COMUNICATO N. 3

FASE 2 - Procedura ristretta ai sensi dell'art. 61 del D.Lgs. n. 50/2016 s.m.i. per l'affidamento della fornitura e gestione di azoto liquido e gas puri all'interno del Campus, comprendente la realizzazione dell'infrastruttura di distribuzione dell'azoto liquido, il servizio di comodato dei serbatoi e dei dewars ed il servizio di approvvigionamento dei gas puri comprensivo del monitoraggio ai fini della sostituzione e allaccio delle bombole a servizio dei laboratori e servizi connessi alla gestione, in favore della Fondazione Human Technopole.

PARTICOLARE PIPING STAFFATO A PARETE

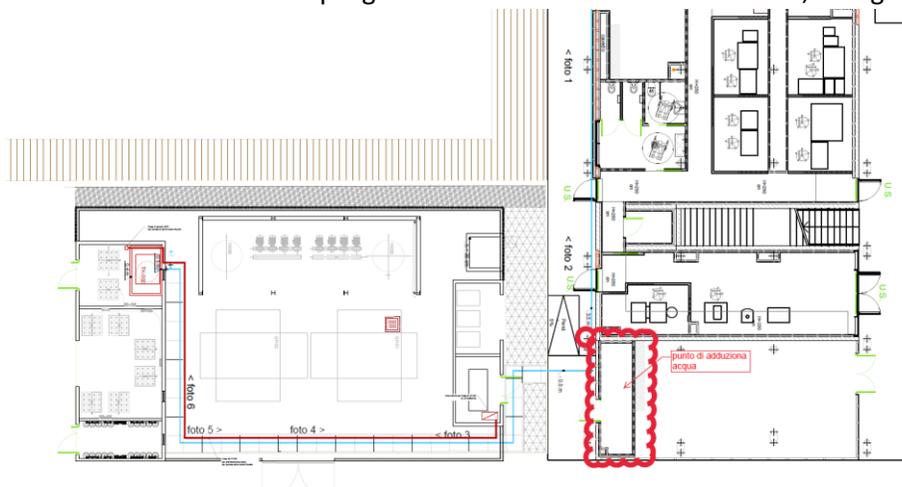
Con riferimento ai file HT-NPA-PE-GT-DR-P00-0001 e HT-NPA-PE-GT-SD-P00-0002 - Pad North_Distr N2L, dove avviene esattamente la variazione del Piping Class, ossia la transizione da linea coibentata a linea sottovuoto?

Tutta la linea è coibentata fino ai microscopi come indicato nel P&ID. Infatti anche nei particolari di staffaggio a parete la coibentazione è indicata (vedi estratto sotto). Per mera resa grafica le linee che rappresentano la coibentazione nell'assonometrico non sono evidenziate.
